**Commission économique pour l'Europe****Comité des transports intérieurs****Forum mondial de l'harmonisation  
des Règlements concernant les véhicules****175<sup>e</sup> session**

**Accord de 1958 :****Examen de projets d'amendements à des Règlements ONU existants,  
soumis par le GRSP****Proposition de complément 3 à la série 02 d'amendements  
au Règlement ONU n° 129 (Dispositifs améliorés de retenue  
pour enfants)****Communication du Groupe de travail de la sécurité passive\***

## **Complément 3 à la série 02 d'amendements au Règlement ONU n° 129 (Dispositifs améliorés de retenue pour enfants)**

« Figure 3

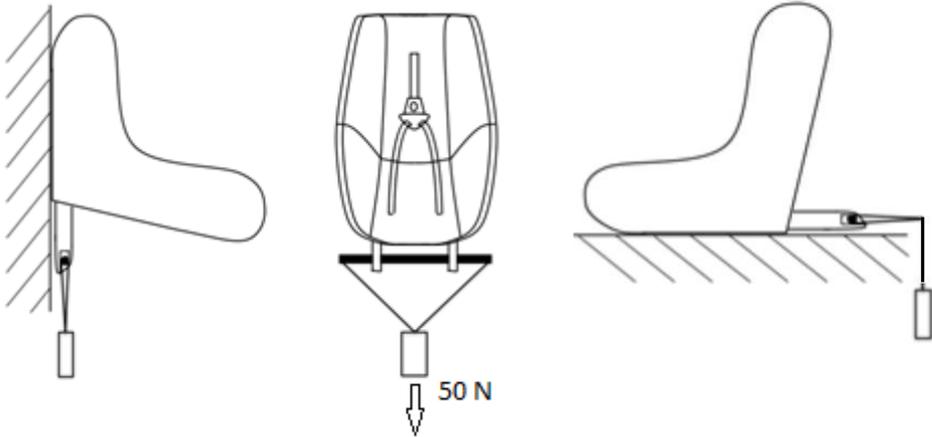
Figure 3, lire :

« 7.2.8 S'il comporte un bouton d'ouverture, le siège complet, ou le composant équipé d'attaches ISOFIX (embase ISOFIX, par exemple), est fixé rigidement sur un banc d'essai de telle manière que les attaches ISOFIX soient alignées comme le montre la figure 3. Un barreau de 6 mm de diamètre et de 350 mm de longueur doit être fixé aux attaches ISOFIX. Une force de  $50 \pm 1$  N doit être appliquée aux extrémités du barreau. ».
